Zlepšení kvality vod horního povodí řeky Moravy - II. fáze

změnový list č.		Datum předložení	21. 09. 2015
Ev.č.	ZL-090-S-Z-SO 3.009	Datum schválení	29. 09. 2015
Objednatel	Vodohospodářská zařízení Šumperk, a.s., Jilová 6, 787 01 Šumperk		
Správce stavby	Sdružení API-VRV, vedoucí partner API spol. s r.o., Palackého 12, 150 56 Praha 5		
Zhotovitel	IMOS Brno, a.s., Olomoucká 174, 627 00 Brno		
Změnový list předkládá:	zhotovitel		
Charakter změny:	Práce neobsažené v ZDS **)		
	Oprava položek dle skutečnosti		
Stavba / objekt / úsek:	3. Město Zábřeh / SO 3.009 - LOKALITA RUDOLFOV		
<u>Specifikace změny:</u> Dle rozhodnutí představenstva VHZ - viz dopis ze dne 29.7.2015 adresovaný týmu správci stavby – nebude možné provést tuto stoku. S ohledem na existující hydraulické propojení mezi stávající stokovou sítí a stávající ČS 05 se navrhuje doplnění propoje tak, aby veškerá odpadní voda natékající do stávající ČS 05 byla přesměrována do nové ČS 05. Stávající ČS 05 bude možno následně demontovat, vybourat do hloubky 1 m pod terén a zasypat.

Iniciační dopis ZL-090-S-Z-SO 3.009 - Zrušení stoky 09.3

Příloha č.2 ke změnóvému listu č. ZL-090-S-Z-SO 3.009

Nerealizovaná
stoka 09.3

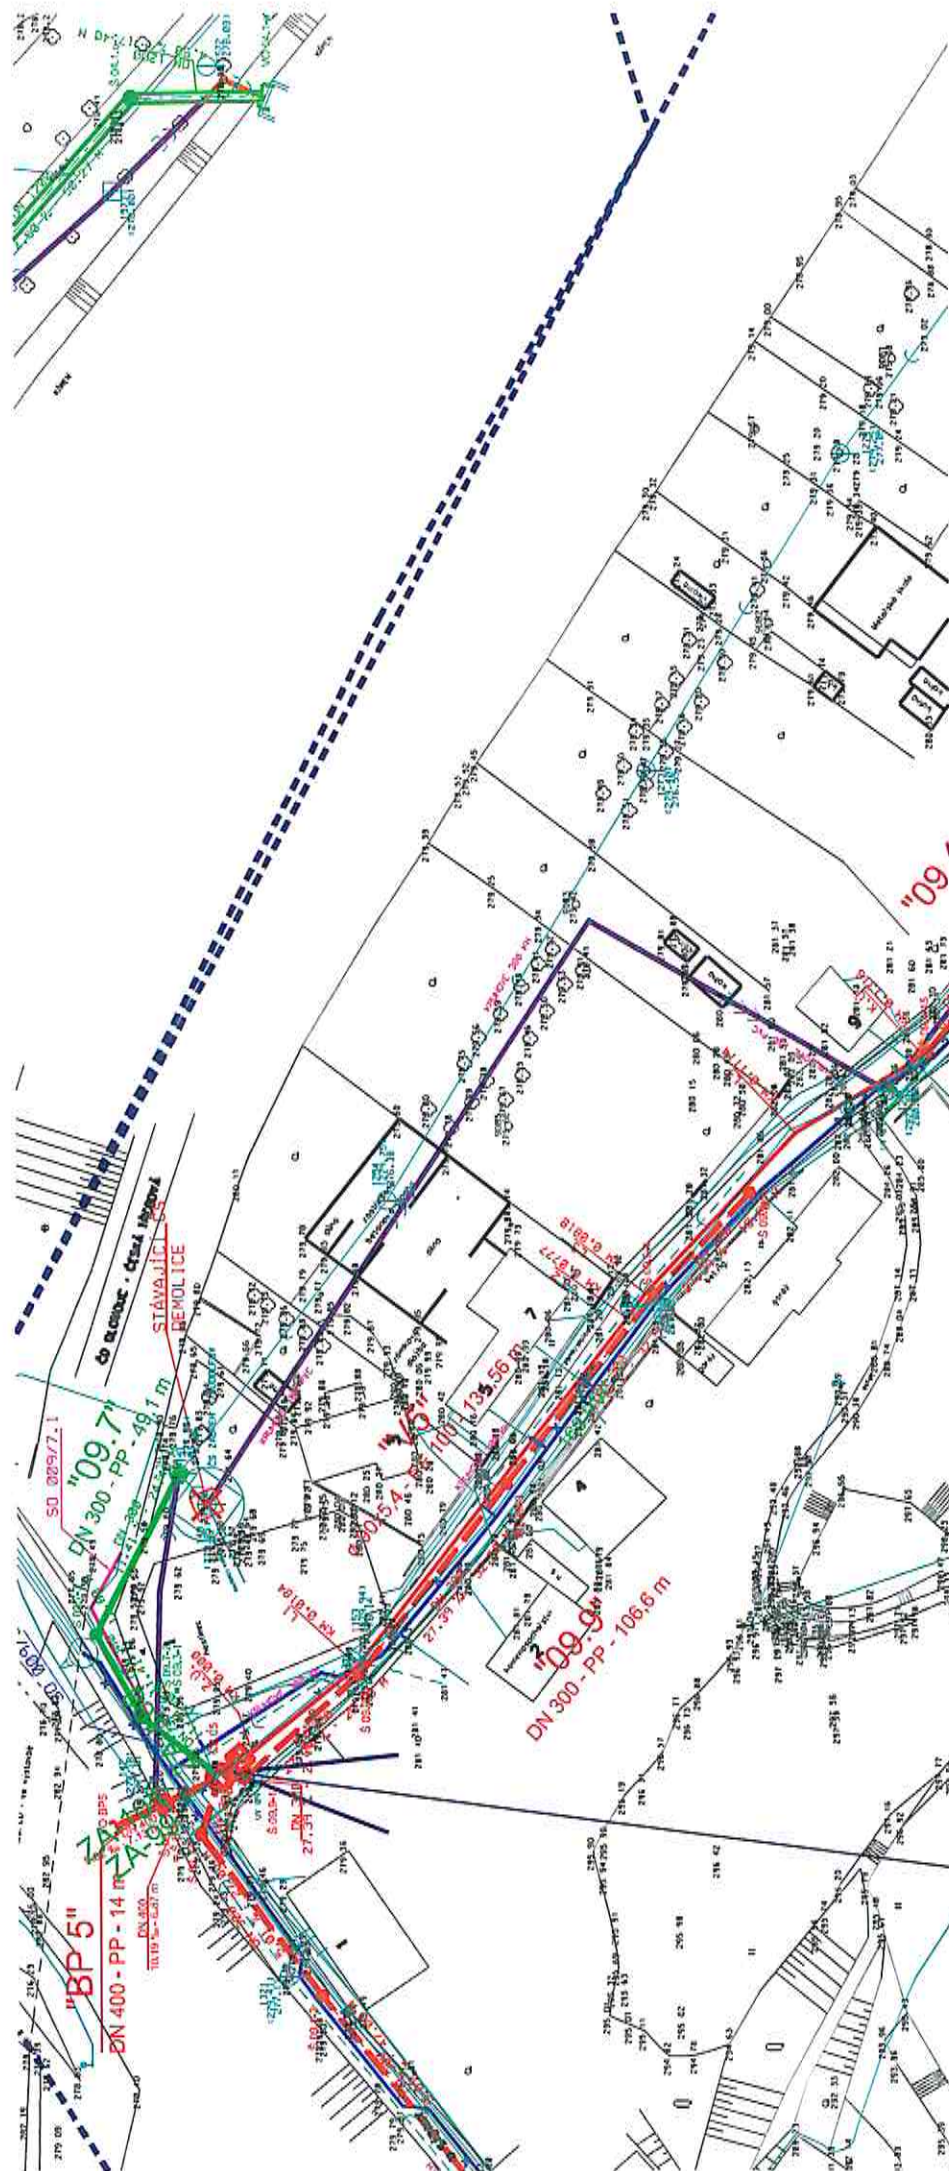
Aktuální stav: Na základě rozhodnutí představenstva VHZ – viz. dopis ze dne 29.7.2015 adresovaný týmu správci stavby – nebude možné provést tuto stoku 09.3.

Návrh řešení: Vypustit stoku 09.3 ze stavby.

Zhotovitel upozorňuje, že dle rozhodnutí představenstva VHZ - viz dopis ze dne 29.7.2015 adresovaný týmu správci stavby – nebude možné provést tuto stoku. S ohledem na existující hydraulické propojení mezi stávající stokovou sítí a stávající ČS 05 se navrhuje doplnění propoje (09.7) tak, aby veškerá odpadní voda natékající do stávající ČS 05 byla přesměrována do nové ČS 05. Stávající ČS 05 bude možno následně demontovat, vybourat do hloubku 1 m pod terén a zasypat.

Projektant s návrhem změn souhlasí, neboť vzniklou situaci nebylo možno předvídat. Majitelé pozemků změnili svoje názory, opakovaně deklarovali svůj nesouhlas, což vedlo v konečném důsledku k vypuštění stoky 09.3 ze stavby. Aby bylo možné zprovoznit novou ČS 05 je nutno doplnit propoj (09.7) mezi stávající ČS 05 a novou ČS 05. Bez doplnění propoje by celý systém nemohl fungovat.
